仕様変更のご案内

FL1E形スマートリレーシリーズ テキストディスプレイ

FL1E形テキストディスプレイおよび、テキストディスプレイ用取付キットの仕様変更についてご案内いたします。

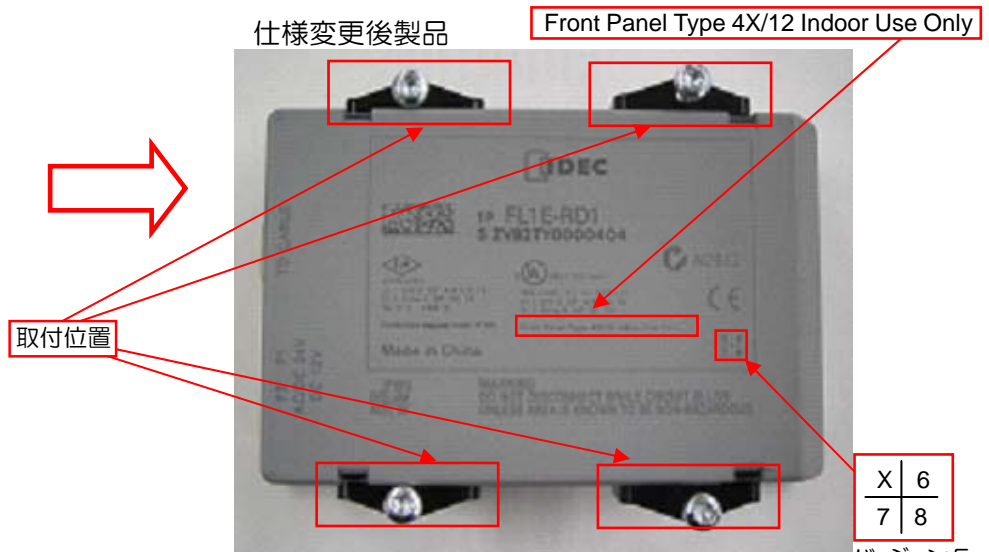
下記のとおり、テキストディスプレイがNEMA4 Type 4X/12を取得し、バージョン5になります。バージョン5の製品は、取付箇所が2箇所から4箇所になります。

これに伴い、保守用製品であるテキストディスプレイ用取付キットの内容が変更になります。

現行製品	仕様変更後製品*
取付キット内容	防水パッキン： 1枚 取付ブラケット： 2個 M4ねじ： 2個 電源コネクタ： 1個	防水パッキン： 1枚 取付ブラケット： 4個 M4ねじ： 4個 電源コネクタ： 1個
